Een veilige brug voor alle fietsers (en rolstoelgebruikers¹)

Samenvatting bezwaren en eisen belangengroep betreffende het ontwerp van de brug in Dronrijp

Gevolgen verhoging brug Dronryp voor fietsers.

Second opinion "Gevolgen verhoging brug Dronrijp voor fietsers"

Afbeelding 3: Overzicht helling noordzijde (gegevens Oosterhof Holman)

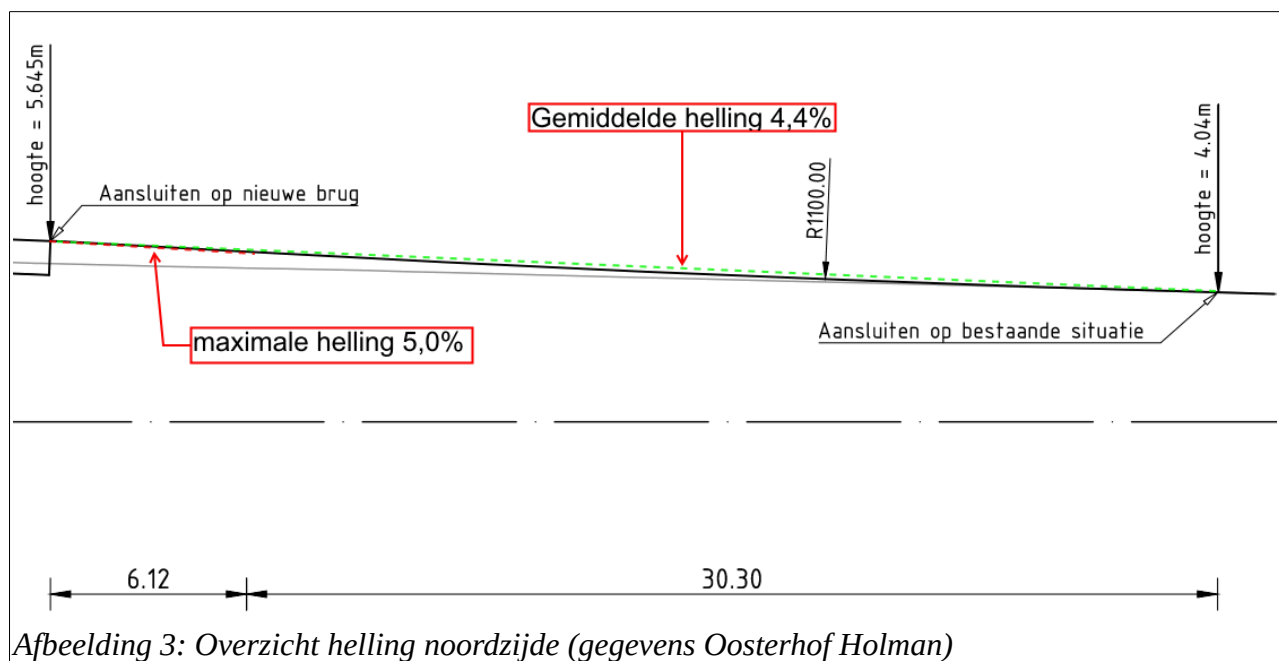
Citaat uit de bijgevoegde mail: "De helling van de noordelijke toerit is het steilste, gemiddeld 4,4% (hoogteverschil van ca. 1,6m over een lengte van ca. 36m). Hiermee wordt prima voldaan aan de aanbevolen waarden (uit CROW ontwerpwijzer), zie onder.

Er wordt gesteld dat dit deel aan de eisen van het CROW voldoet. Echter er wordt geen rekening gehouden met de wind. We kunnen rustig stellen dat er veel windhinder is, zeker door de ligging van de brug.

Afbeelding 4: Toelaatbare hellingpercentage volgens CROW, gegevens van Oosterhof Holman

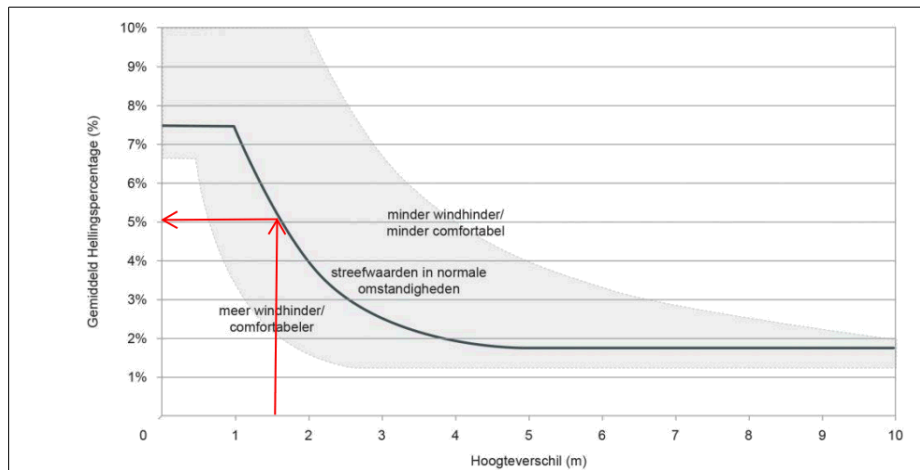
Het hellingpercentage, zoals door Oosterhof Holman berekend, voldoet dus aan de richtlijn van het CROW bij normale wind. Echter de wind is hier niet normaal, immers er moet hier rekening gehouden worden met flinke windhinder. Dus de stelling dat prima voldaan wordt aan de richtlijn van het CROW is daarom te betwisten.

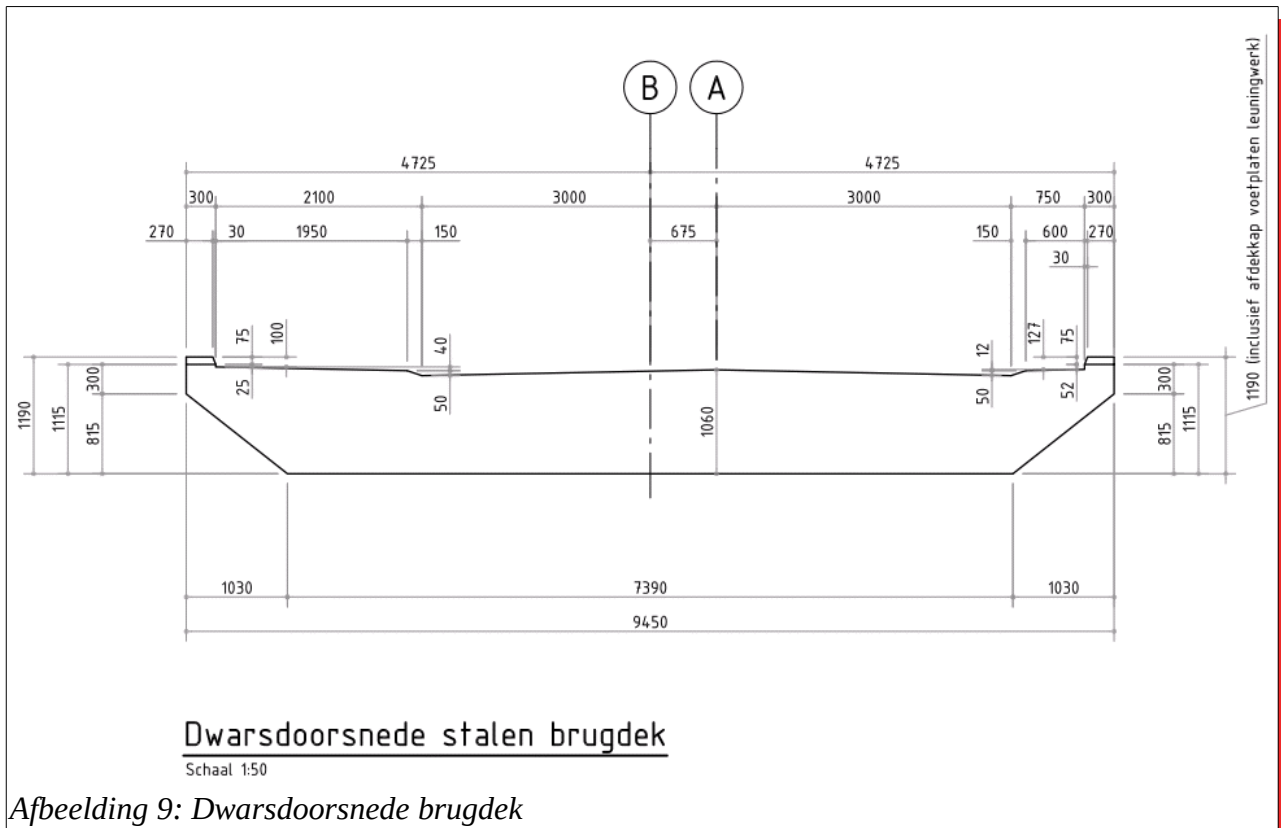
Nu is er wel een voetpad, waarvan bij voorbaat gezegd wordt dat het gedoogd zal worden dat fietsers hiervan gebruik maken. Het voetpad wordt 1,95 m. breed, zie afbeelding 9.

Over de breedte van een fietspad schrijft de richtlijn CROW voor dat deze 3,00 à 3,50 m. breed zouden moeten zijn. Dit blijkt uit het volgende citaat uit het onderzoeksrapport: “Hellingen in fietsroutes”² betreffende de breedte van een fietspad:

De kans dat fietsers al slingerend deze veel te steile helling op zullen gaan is erg groot. De kans dat zij daarbij van het voetpad af zullen raken bijna 100%. Immers een breedte van nog geen 2 meter, terwijl er 3 à 3,5 meter nodig is om deze slingerbeweging op te vangen, zal er vrijwel zeker toe leiden dat de fietser zich plotseling op de baan voor de auto's zal bevinden.

Figuur 3: Hoogteverschil noordzijde brug tussen Holpaed en de huidige brug (bron: AHN3)

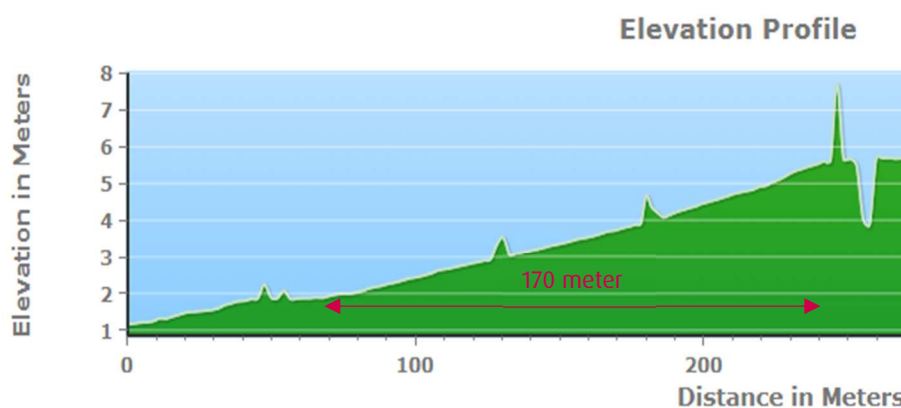
Als de gehele noordelijke helling in beschouwing wordt genomen is het hoogteverschil in de huidige situatie maximaal 3,8 meter hoogteverschil over 170 meter. Deze helling start ter hoogte van de kruising van it Heech met het Holpaed op een hoogte van 1,8 meter boven NAP en eindigt ter hoogte van het noordelijke brughoofd op een hoogte van 5,6 meter boven NAP (figuur 3 en figuur 4). Dit houdt in dat het huidige gemiddelde stijgingspercentage 2,2% is. Dit is hoger dan de maximale stijging onder normale omstandigheden, omdat dit bij een helling van 3,8 meter maximaal 2,0% mag zijn.
